# 改善箇所説明図

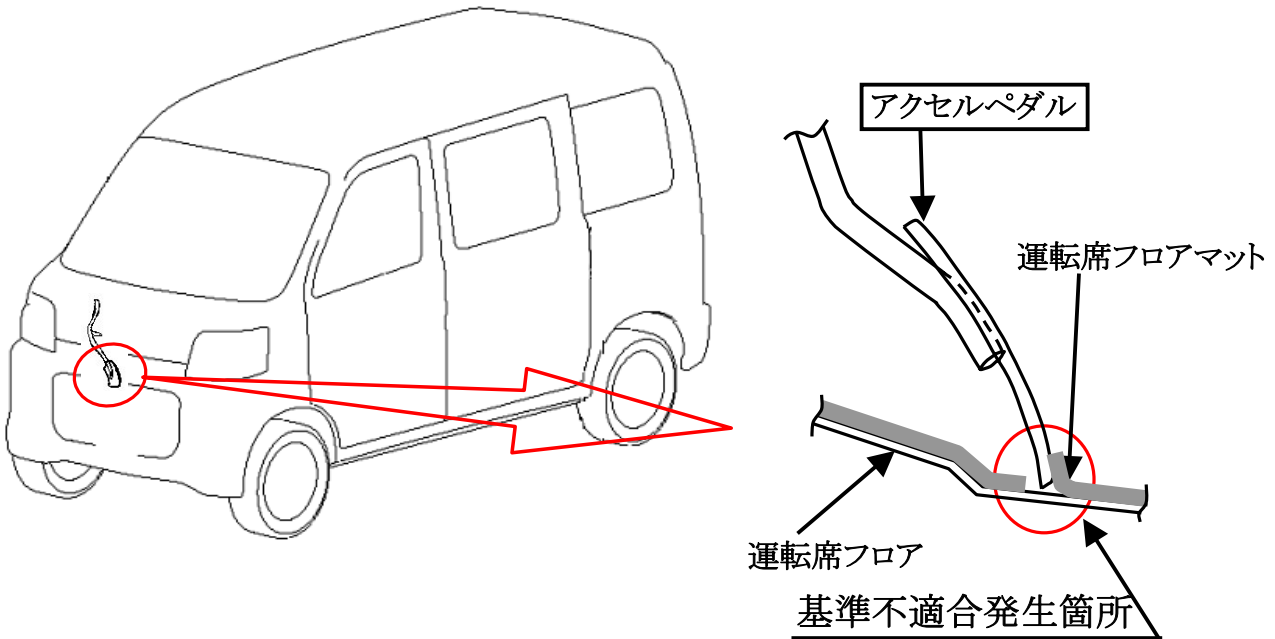
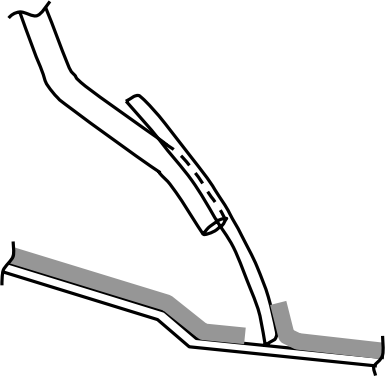
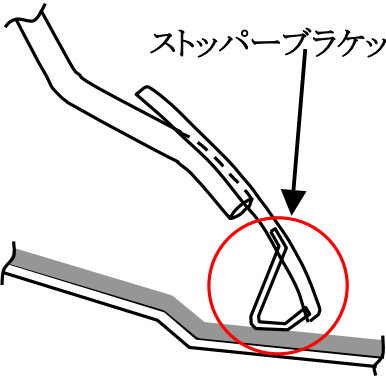
アクセルペダル下端部の形状が不適切なため、過大な力でアクセルペダルが床につくまで踏み込む操作を繰り返すと、フロアマットに穴があく場合がある。そのため、最悪の場合、アクセルペダルが穴に引っかかり、エンジン回転が下がらなくなるおそれがある。

全車両、アクセルペダルを対策品に交換するとともにフロアマットを点検し、穴があいている場合は新品に交換する。
